Louvain Est

A look at density and parks

Author: Michael Kobierski
2021-05-12

Plan proposé pour le boisé

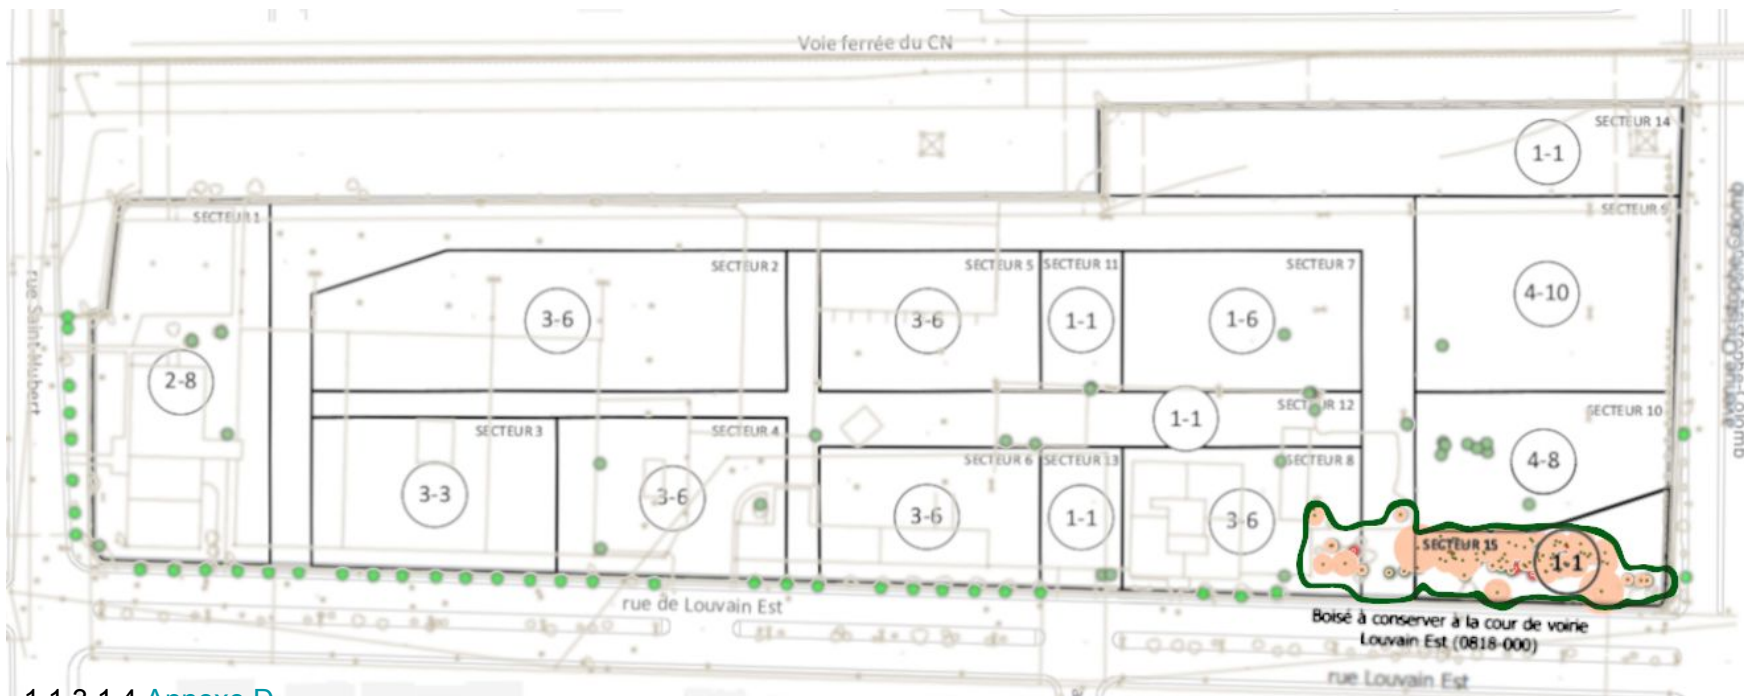
"Le projet prévoit la protection de la majeure partie du petit bois de 2500 mètres carrés et l'augmentation de sa superficie grâce à la plantation de nouveaux arbres consolidant le boisé actuel."

"Sa superficie sera ainsi augmentée de 40%."

Nouveau zonage avec le du boisé

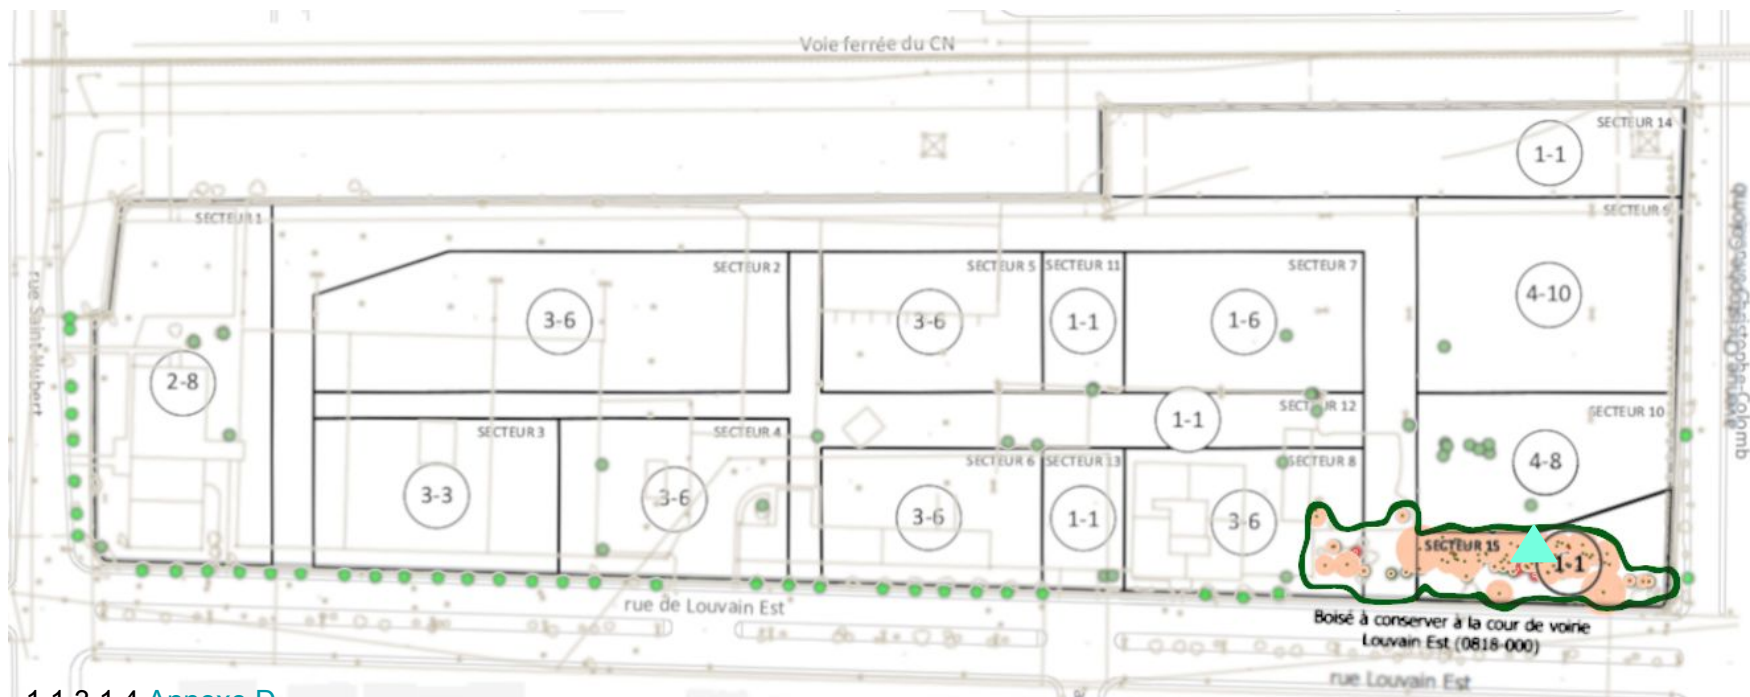
Un augmentation de 40% n'est pas visible. Au contraire, la superficie actuel serai réduit.

Heures d'exposition à l'ombre: 3 à 4 heures pour l'érable

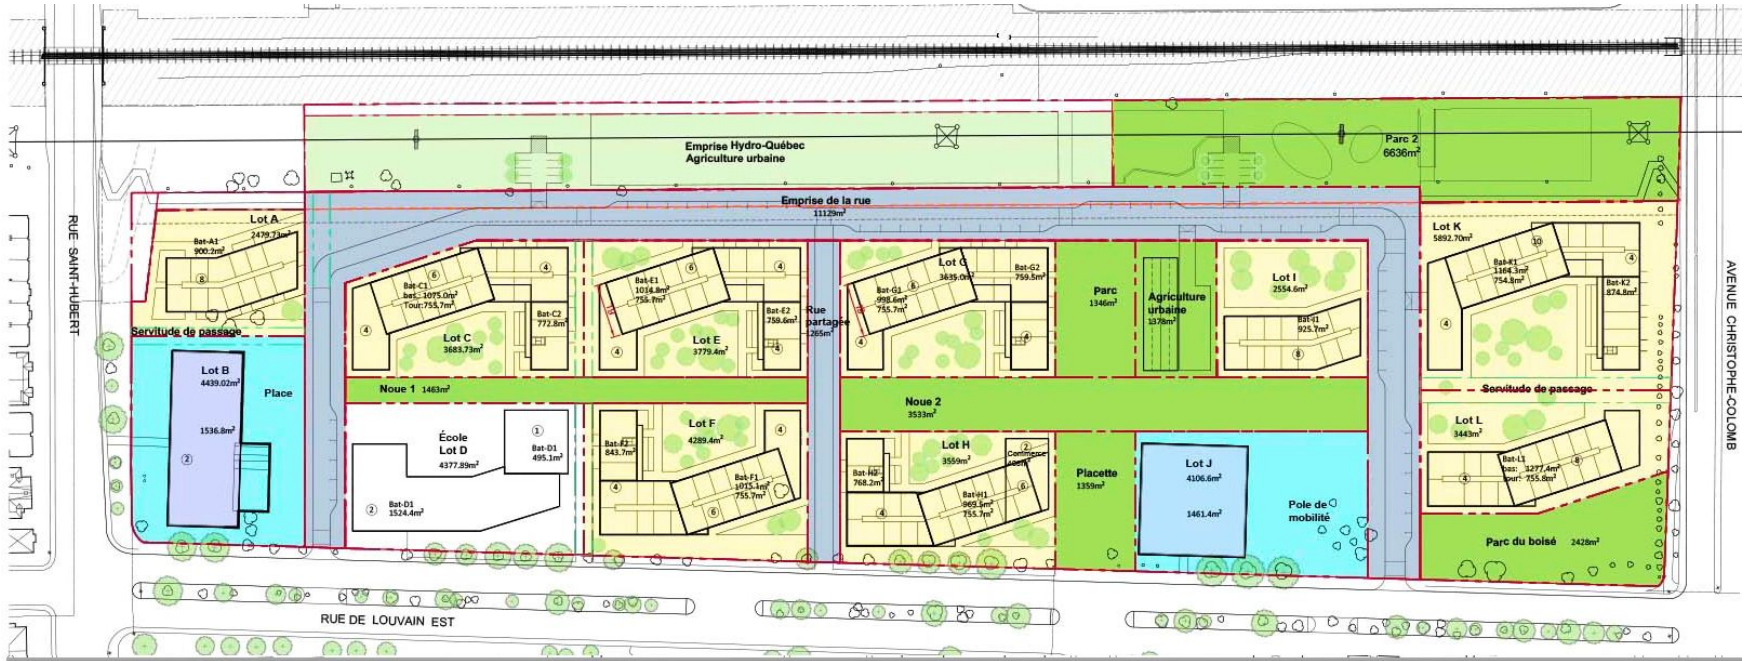
The forest is protected by law due to the presence of an endangered species (black maple). The information document prepared by Solidarité Ahuntsic in partnership with the city says the forest's area will be augmented by 40%. The proposed regulation does the contrary: reduces the area for the forest. The forest will also be hidden in the shade (3-4 hours of shade) of the building in sector 10, putting its ecosystem health in jeopardy.

Ma proposition: plus d'espace pour parcs et loisirs dans le site

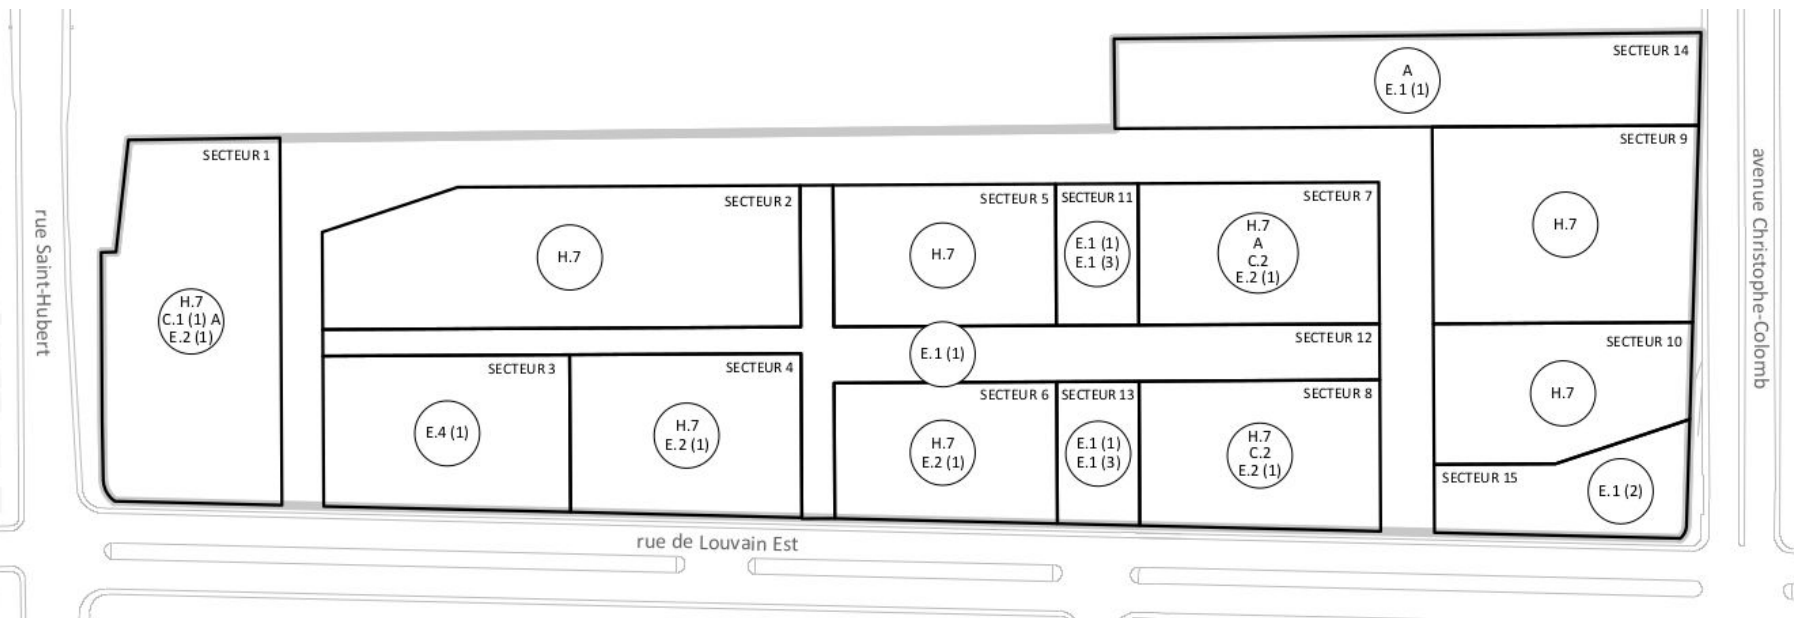
Bâtiments retiré de secteur 7 et 10. Secteur 16 type "square" ajouté. Secteur 10 et 15 agrandis. Secteur 9 rapetissé. Placement de la rue modifiée.
